Modulo per la presentazione delle osservazioni per i piani/programmi/progetti sottoposti a procedimenti di valutazione ambientale di competenza statale

ID: Codice procedura (ID_VIP/ID_MATTM):10844

Impianto per la produzione di energia elettrica da fonte eolica, costituito da 6 aerogeneratori della potenza complessiva di 37,2 MW, un sistema di accumulo da 25 MW e relative opere connesse in località "Rempillo" nel comune di Pitigliano (GR).

ALLEGATO alle OSSERVAZIONI all' IMPIANTO EOLICO denominato REMPILLO nel COMUNE di PITIGLIANO (GR). Com

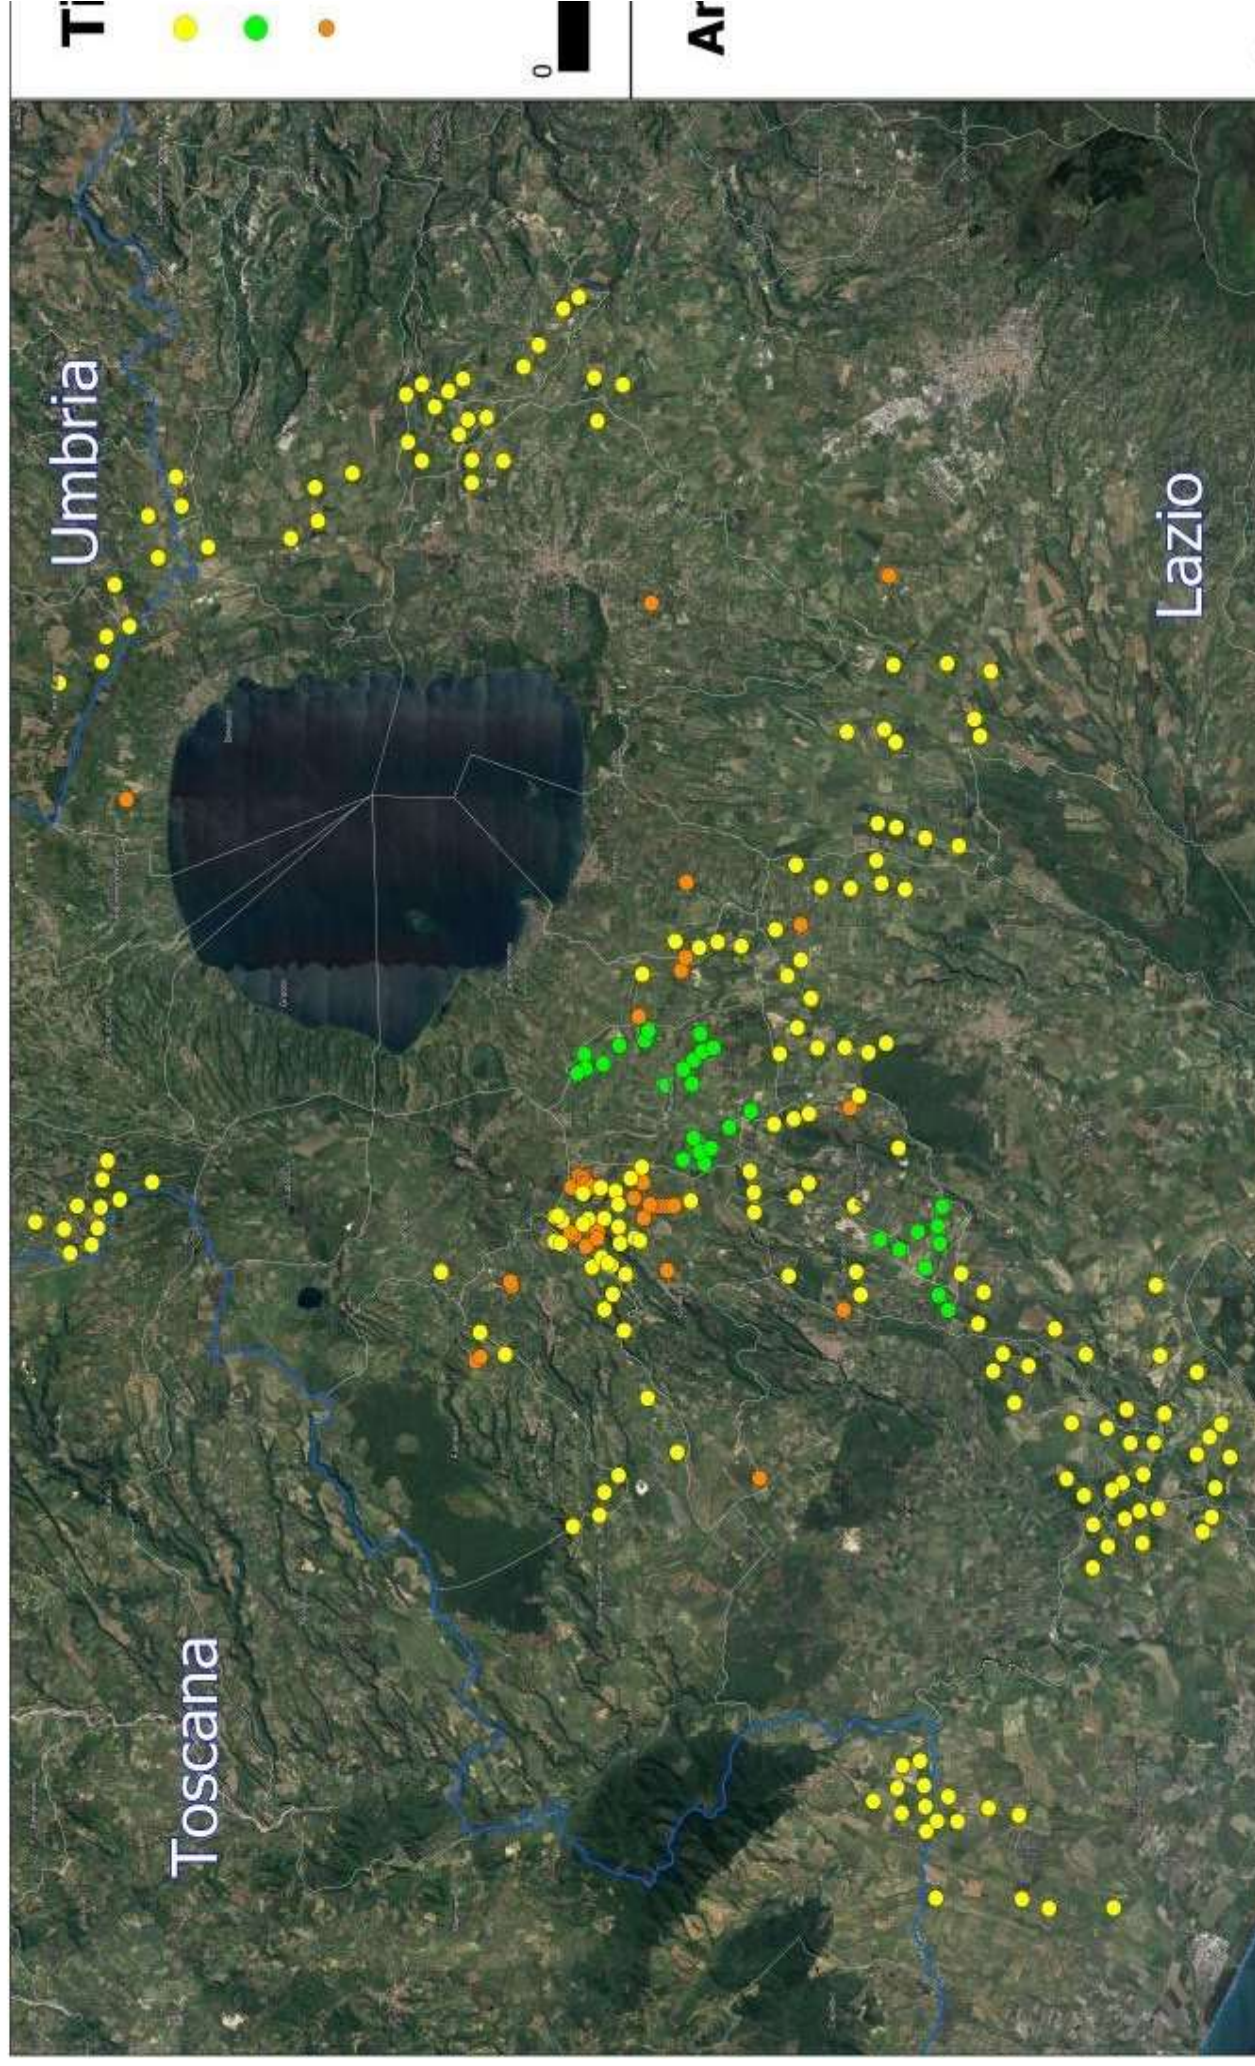
Le zone di interesse archeologico evidenziate nell'immagine n. 3 a cui si aggiungono anche l'importante abitato protostorico di Sorgenti della Nova e Ruderì del Castello altomedioevale che si trovano a circa 4 km dalle aree in cui è stato progettato l'impianto eolico industriale. Poco più lontano i resti del castello medioevale “Morroneccio”. Nell'area vasta le preziose necropoli eneolitiche (Poggi Alti) ed etrusche di Pitigliano, Sovana e Sorano.

Analisi degli Impianti Eolici Esistenti e in Progetto

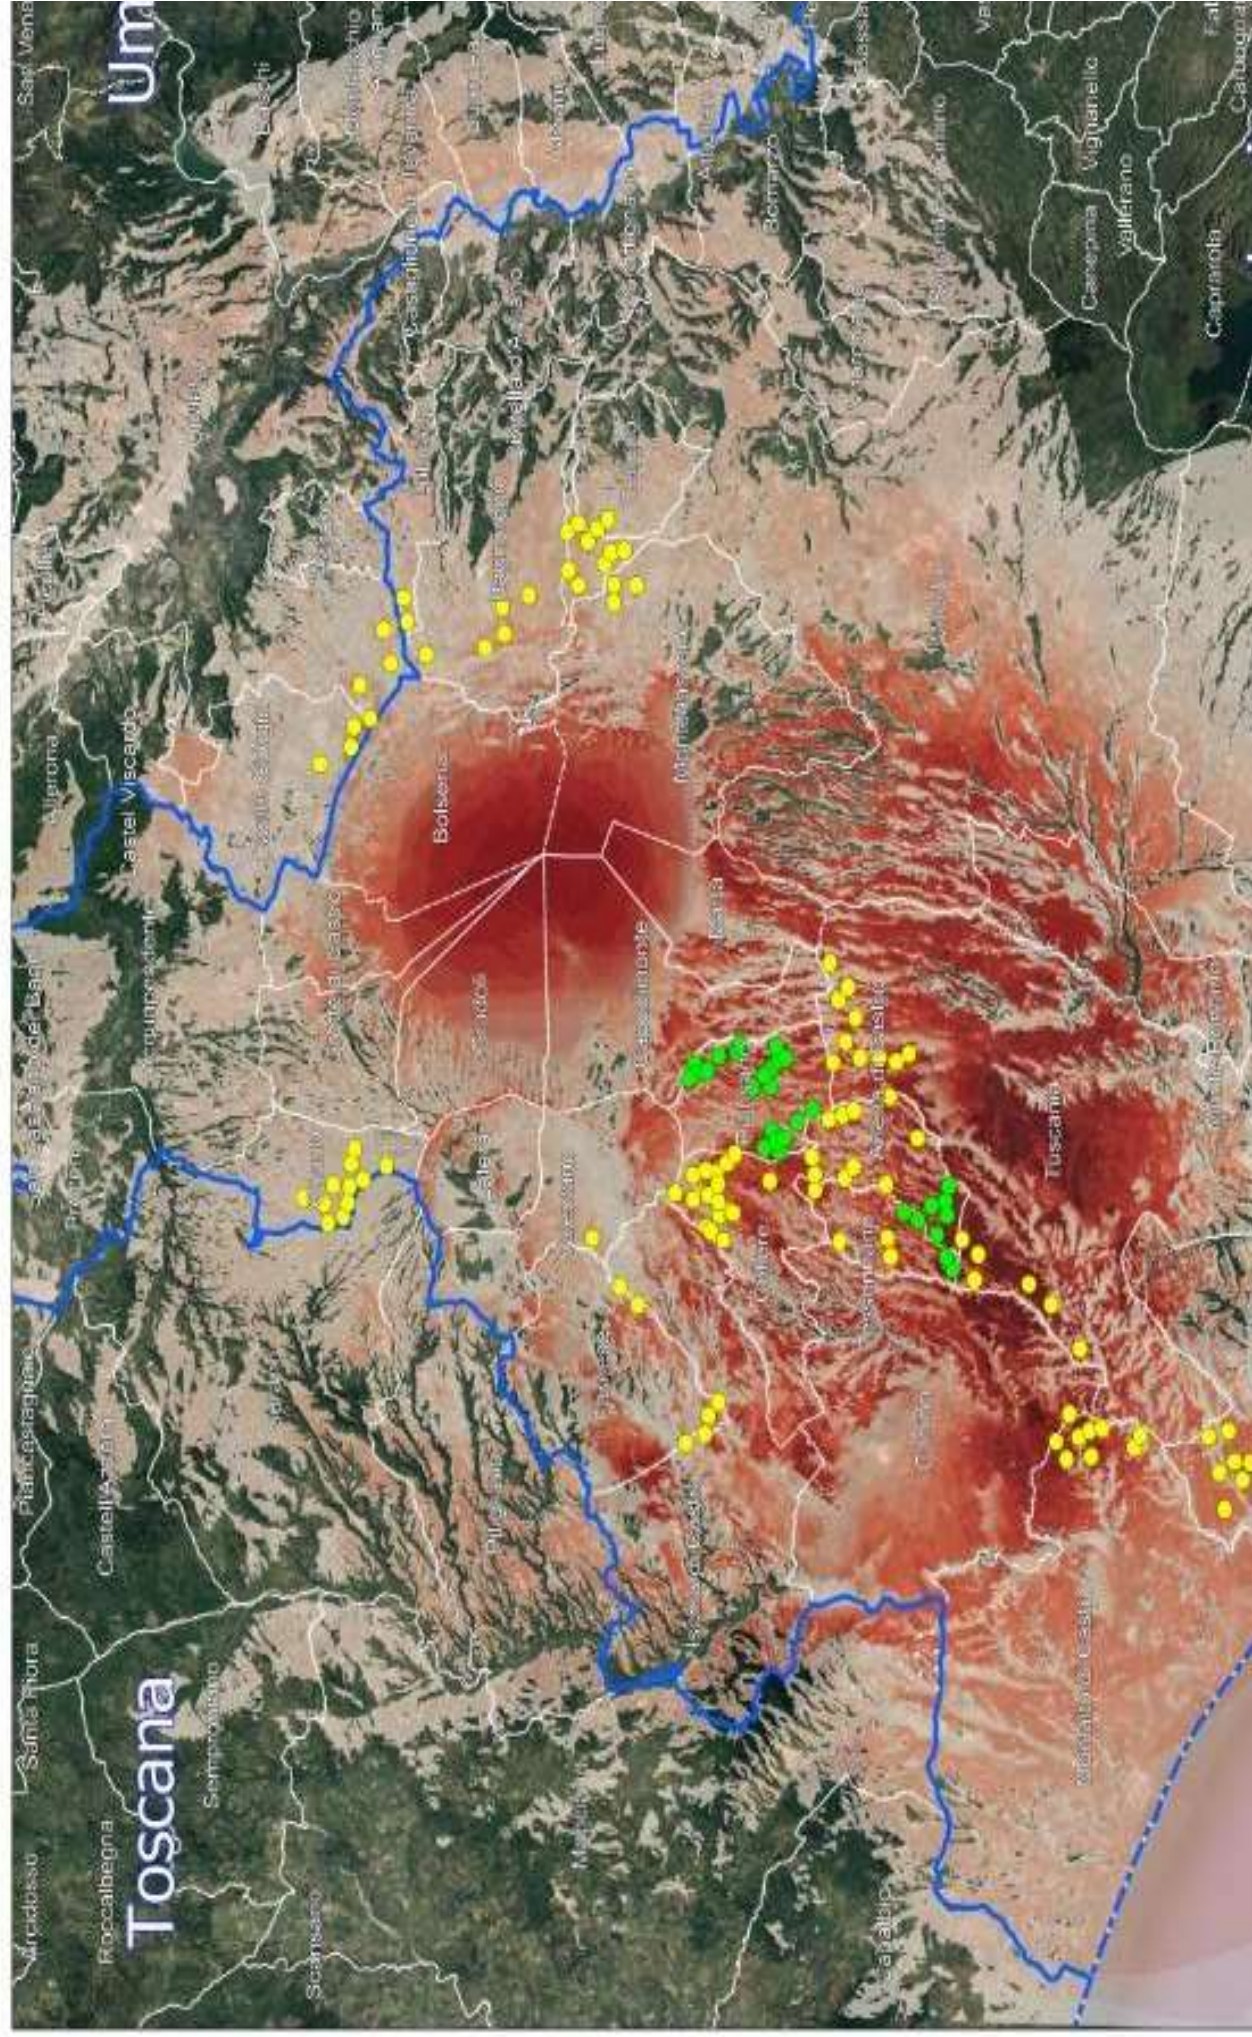
L'impianto eolico "Rempillo" pur essendo "esterno al confine provinciale e regionale ma nelle sue immediate vicinanze (a soli 100 metri i primi due aerogeneratori) oltre ad impattare sul territorio e sulle economie di tre Comuni del Lazio (Farnese, Valentano e Latera) si trova nelle fasce di rispetto dei Beni di notevole interesse pubblico come si è evidenziate nelle Osservazioni nn. 1 e 2 e crea anche degli impatti negativi anche sui beni naturalistici come verrà dettagliato nell'Osservazione n. 4. Inoltre andrebbe a sommarsi al già enorme cumulo di impianti eolici e fotovoltaici e geotermici che già creano una elevata criticità ambientale nella provincia di Viterbo e interferiscono anche con il territorio toscano come si può vedere dalle immagini nn. 4 e 5 dell'Allegato n. 1.
